Société CAP ECO RECYCLING

Réponses aux remarques de la DREAL (dossier de demande d'autorisation d'exploiter)

Décembre 2021

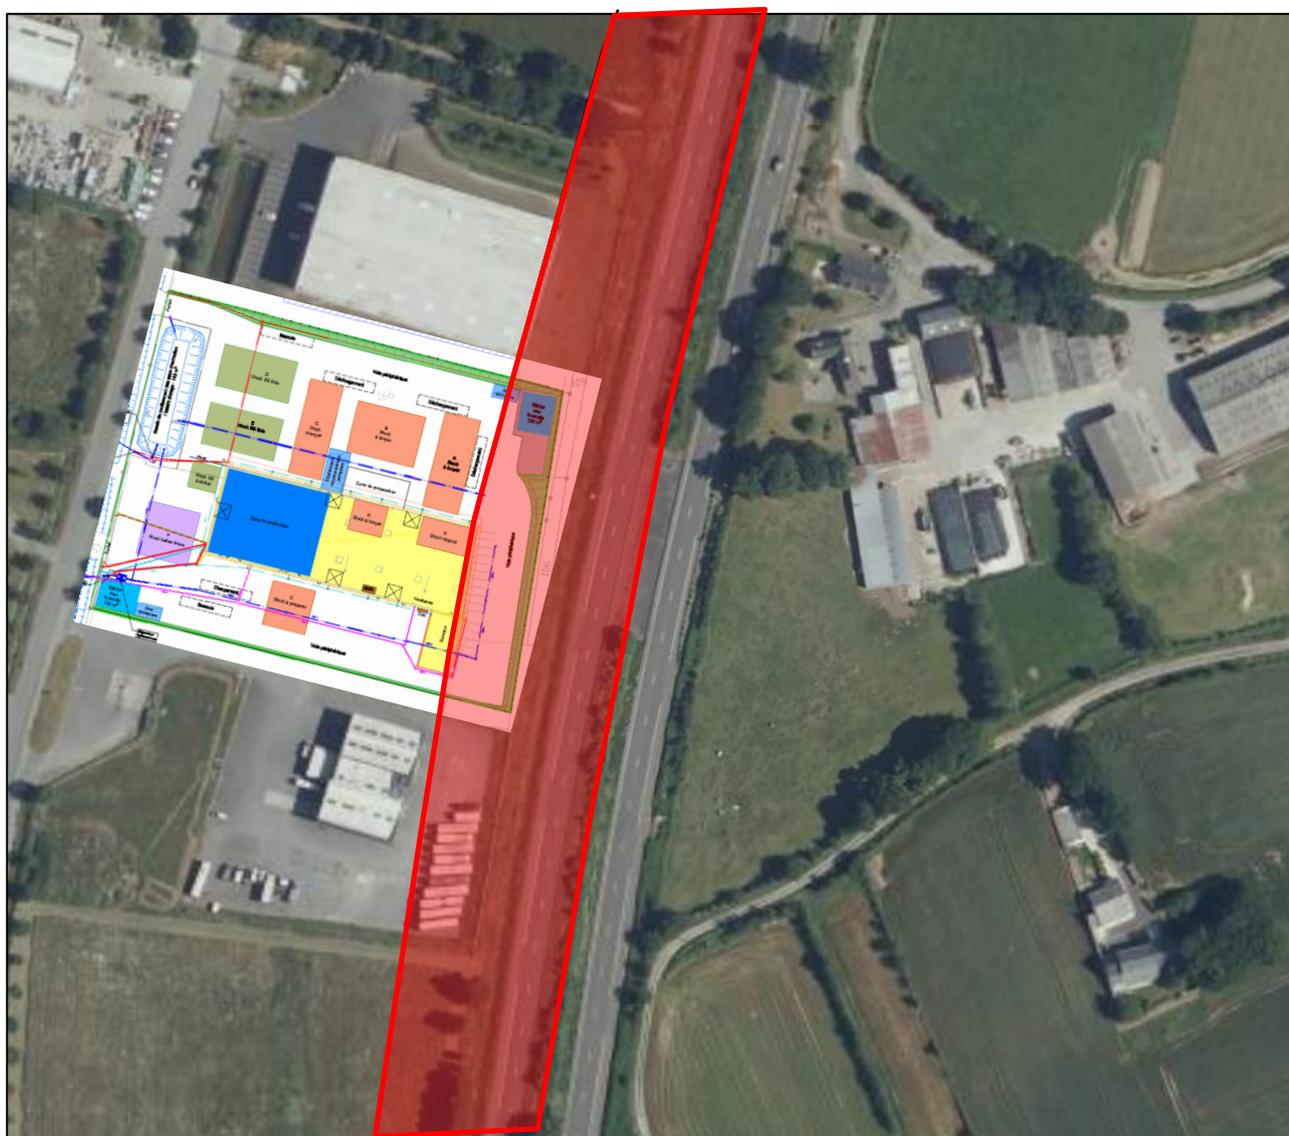
Une partie du site est concerné par la marge de recul des constructions par rapport à la RN 137 qui est encadré par des restrictions d'usage et notamment les stockages de matières ainsi que les quais de déchargement sont interdit. L'exploitant devra modifier l'implantation des dépôts de matériaux en conséquence.

La mairie a été consultée sur ce point. Leur réponse est en Annexe. Comme l'indique le règlement du PLU mis à jour en mars 2020, la marge de recul est de 50 mètres par rapport à l'axe des voies.

Le plan ci-dessous représente la marge de recul et le site de CAP ECO RECYCLING :

La limite de propriété (du côté des stockages) est à 28 m de l'axe de la RN 137. L'exploitant précise par ailleurs qu'il ne dispose pas de quais de déchargement à proprement parler, mais seulement de zones affectées à cet effet ».

Les stocks et les zones de déchargement ne sont pas dans la marge de recul vis-à-vis de de l'axe des voies de 50 mètres. Celle-ci est respectée.

POINT 3 – Ambiant – Jour

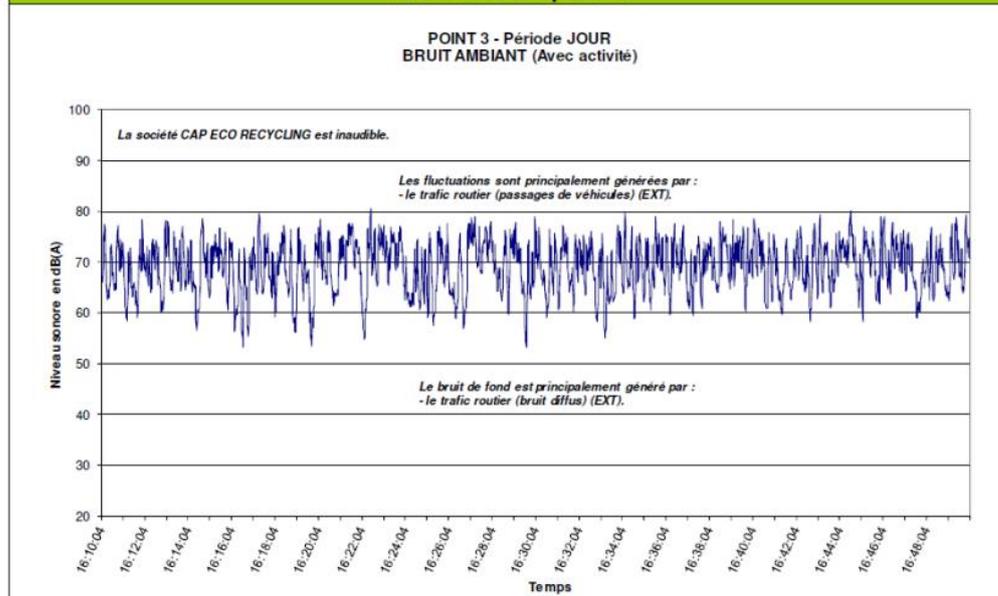
Un des relevés présente des niveaux de bruits non conformes, en effet une mesure en limite de propriété (point 3) donne une valeur supérieure à 70 dBA (71.5 dBA), il s'agira d'apporter des éléments correctifs à ce dépassement surtout que la campagne de bruit ne tient pas compte de l'utilisation d'un troisième broyeur sur site.

La mesure réalisée en limite de propriété au point 3 montre une L50% de 69 dBA.

La différence entre la LAeq et la L50 est de moins de 5 dB(A). DEKRA ne devrait pas prendre la L50 comme indicateur. Cependant, au vu du trafic très important sur la RN 137 (23 578 véhicules par jour en 2019) et la localisation du point de mesure (en bordure de la route), Dekra a choisi l'indicateur le plus approprié pour l'environnement du site soit une valeur moyenne de L50% pour faire abstraction du bruit de fond.

Les niveaux sonores de 71.5 dBA correspondant au LAeq représente le niveau sonore du trafic routier et non de l'activité de l'entreprise.

Le graphique montrant l'évolution temporelle des mesures permet de voir les pics liés au trafic routier. Le site de Cap Eco Recycling est inaudible comme l'indique le rapport.
